Keuringsverslag van een elektrische laagspanning- en zeer lage spanningsinstallatie

NIET CONFORM

Straatnaam Lariksenstraat
Huisnummer 1
Busnummer
Postcode 3530
Gemeente Houthalen
Land België

Controlebezoek van een oude huishoudelijke elektrische installatie van een wooneenheid bij verkoop op vraag van de verkoper volgens (KB 08/09/2019) - AREI Boek 1- 8.4.2. en 8.2.1. en 4.2.4.3.

Afbeelding schakel- en verdeelbord:

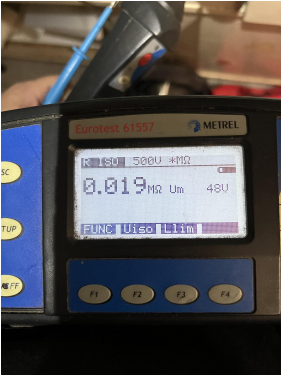
I5.03 Het verdeelbord is niet makkelijk toegankelijk. (Boek 1 Onderafdeling 5.3.5.1.C.)

I5.06 De deur en/of afschermplaat op het verdeelbord geplaatst. Aanraking van onder spanning staande delen mogelijk. (niet tenminste IPXX-B) (Boek 1 Afdeling 5.1.4. en 5.3.5.1.A. en 4.2.2.3.)

I5.10 De genaakbare, naakte onder spanning staande delen zijn onvoldoende afgeschermd. (Boek 1 Afdeling 5.1.4. en 4.2.2.3.)

I5.11 Niet gebruikte invoeringen van het verdeelbord zijn niet correct of onvoldoende afgedicht. (Boek 1 Afdeling 5.1.4. en 4.2.2.3.)

I5.12 De doorsneden van de interne verbindingen en/of van de verdeelrails in het bord zijn onvoldoende. (Boek 1 Onderafdeling 4.4.1.1. en 4.4.1.5.)

I5.15 Een alpolige scheidingsschakelaar is te voorzien om bord volledig spanningsloos te kunnen zetten. (Boek 1 Onderafdeling 5.3.5.1.B. en nota)

I6.01 De differentieelschakelaar aan het begin van de huishoudelijke installatie is niet verzegelbaar. (Boek 1 Onderafdeling 4.2.4.3.)

I6.06 De differentieelstroombeschermingsinrichtingen die worden geplaatst in huishoudelijke installaties zijn ten minste van het type A. Een differentieelstroombeschermingsinrichtingen van het type AC is niet toegelaten. (Boek 1 Onderafdeling 5.3.5.3.)

I7.01 De smeltzekeringhouders of houders van kleine vermogensschakelaars met pennen met een sectie kleiner dan 10mm² zijn niet voorzien van kalibreerelementen. (Boek 1 Onderafdeling 5.3.5.5.A.)
